Title - Sujet NGCC Louis SL-Trappes Marine DeTemp	
Solicitation No. - N° de l'invitation F6855-180724/B	Date 2018-08-16
Client Reference No. - N° de référence du client F6855-180724	
GETS Reference No. - N° de référence de SEAG PW-\$OLZ-010-7157	
File No. - N° de dossier OLZ-8-41060 (010)	CCC No./N° CCC - FMS No./N° VME
Solicitation Closes - L'invitation prend fin at - à 02:00 PM on - le 2018-09-04	Time Zone Fuseau horaire Newfoundland Daylight Saving Time NDT
F.O.B. - F.A.B. Plant-Usine: <input type="checkbox"/> Destination: <input checked="" type="checkbox"/> Other-Autre: <input type="checkbox"/>	
Address Enquiries to: - Adresser toutes questions à: Connolly, Carolyn	Buyer Id - Id de l'acheteur olz010
Telephone No. - N° de téléphone (709) 772-5396 ()	FAX No. - N° de FAX (709) 772-4603
Destination - of Goods, Services, and Construction: Destination - des biens, services et construction: CCGS Louis St. Laurent c/o Canadian Coast Guard Base - Southside Wharf 280 Southside Road, Technical Stores St. John's, NL A1E 0A3

NGCC Louis St. Laurent	SPÉCIFICATION DE L'APPEL D'OFFRES
COUVERTURES MARINE D'APPROVISIONNEMENT, DE TEMPÉRATURE

Marine Design Appraisal Document

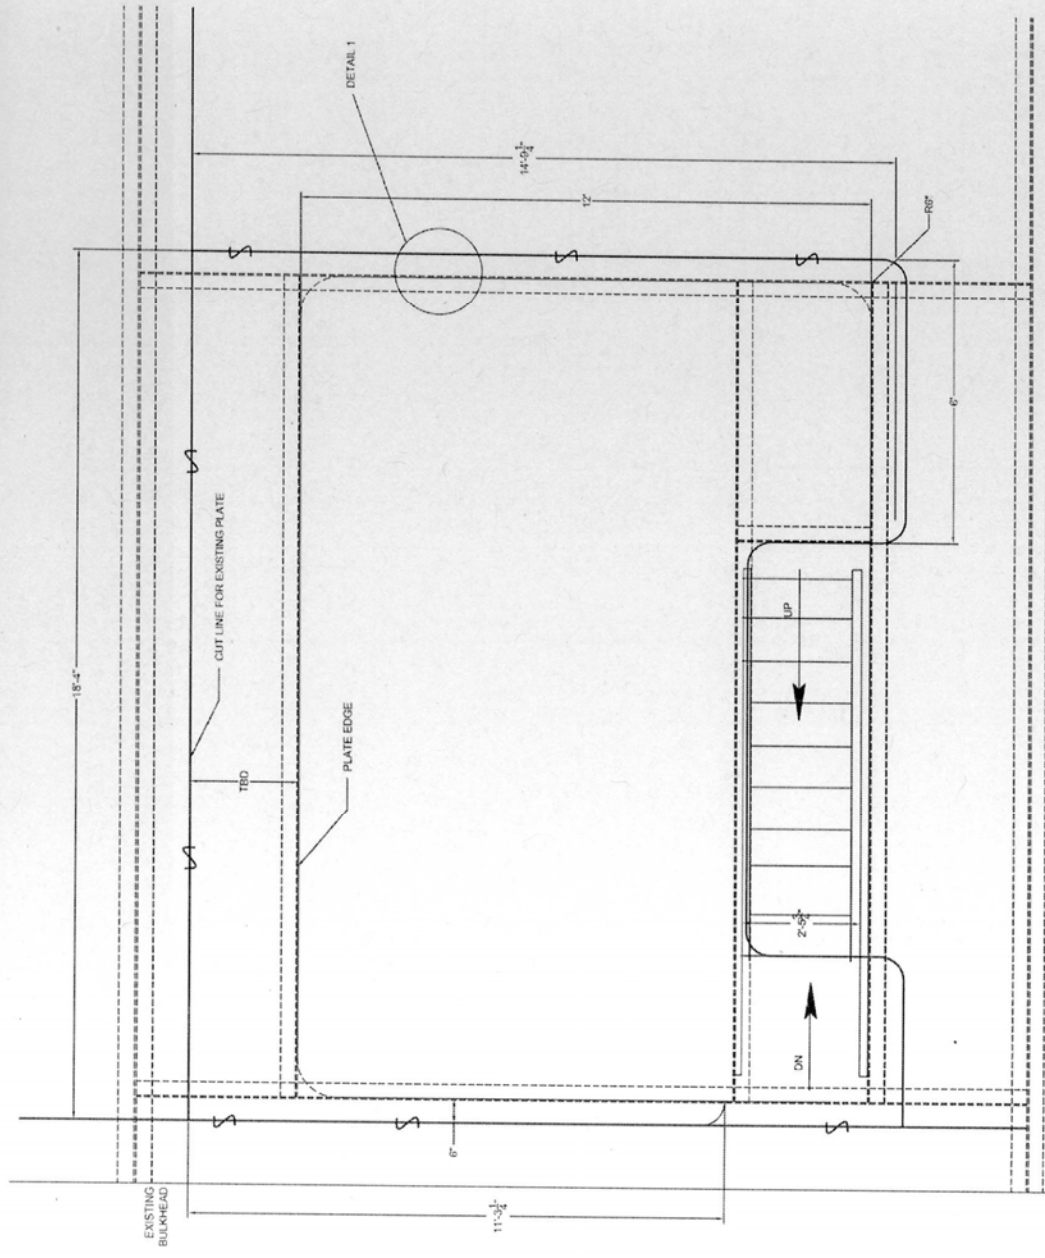
1. The Documents listed in paragraph 1 of the appendix have been examined for compliance with:
 - Lloyd's Register Rules and Regulations for the Classification of Ships, July 2014, Pt 3, Ch 6, 10, and 11; and
 - Canada Shipping Act, 2001 – Where applicableand have been assigned an appraisal status as indicated subject to the following:
 - 1.1. Review has been conducted for structural aspects only.
 - 1.2. Hatch is to be tested weathertight to satisfaction of attending surveyor. AQS
 - 1.3. Scantlings to be as shown on the modified drawings. AQS
